**Mission régionale d'autorité environnementale
ÎLE-DE-FRANCE**

**Avis délibéré
sur le projet d'ensemble immobilier
« Les Carrières » et sur le projet de plan local
d'urbanisme (PLU) d'Étiolles (91) à l'occasion de sa mise
en compatibilité par déclaration de projet**

**N° ACIF-2023-03
en date du 23/02/2023**

Illustration 7: Vues depuis la rue Alphonse Daudet (à gauche) et la route de Jarcy (à droite)

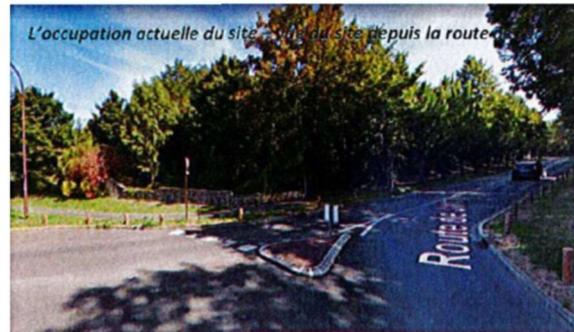
L'Autorité environnementale note l'absence dans l'étude d'impact de vues du site actuel depuis les rives de Seine.

Illustration 9: Remblais et déblais, source : figure 121 de la p. 208 de l'étude d'impact. La partie jaune correspond aux terres excavées pour la construction des parkings souterrains et des bâtiments et un bassin . Le reste de la parcelle sera remblayée.

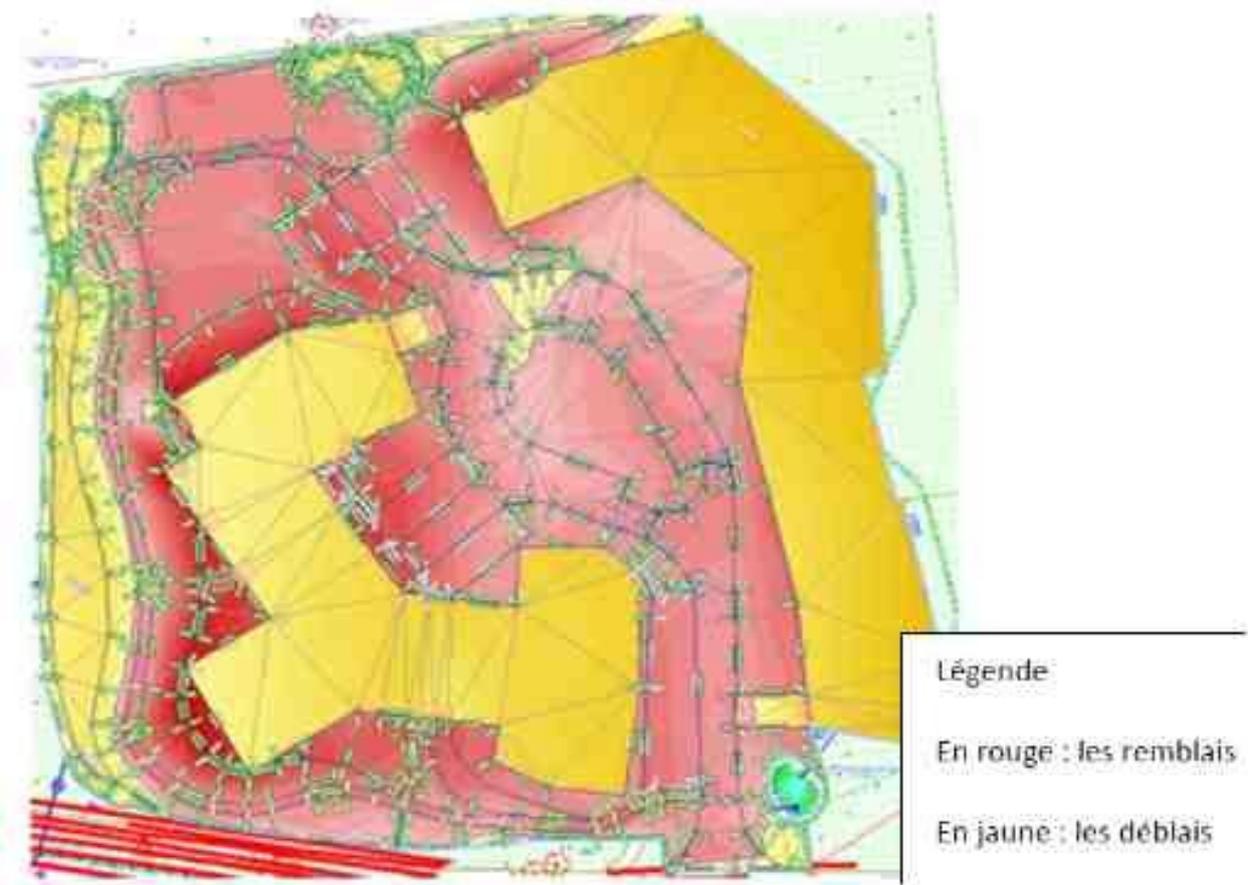
L'Autorité environnementale note par ailleurs l'absence de vues sur le projet depuis les autres axes (chemin de l'Ermitage, rue Alphonse Daudet et futur parking situé à leur croisement) et depuis la vallée de la Seine. Par ailleurs, le dossier n'explicite pas visuellement le parti-pris d'implantation des plots et du nivellement du terrain (issu des travaux de remblais/déblais, cf. fig.10).
